## 工程指示 / 要求簡箋(E.I.)

工程指示編號：EI / 9895 / 18

工程名稱：觀塘裕民坊

工程項目：幕牆 鋁料 B.M. 計算(梗位邊企改用 M2 料)

TYPICAL MULLION DETAIL  
CURTAIN WALL

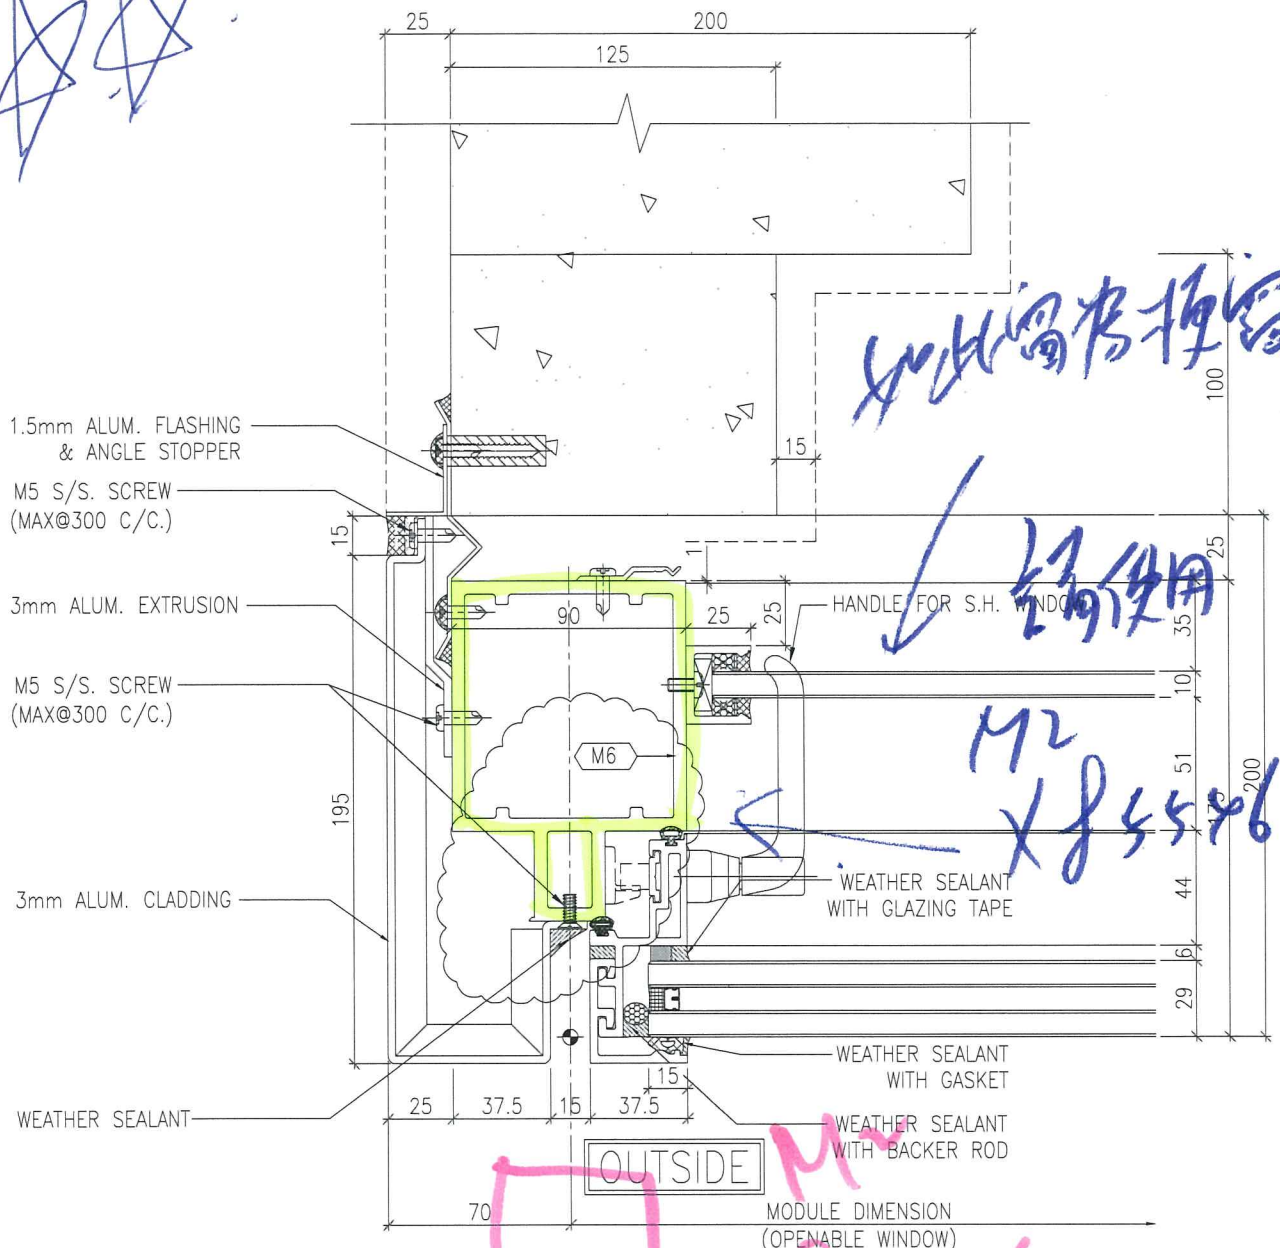
如圖示，邊企如不是生窗，不用 M6 料，改用 M2(X85546)料

請修改幕牆大貨鋁料 B.M.：EI9890

如此留窗框

M2 X 8.5 X 6
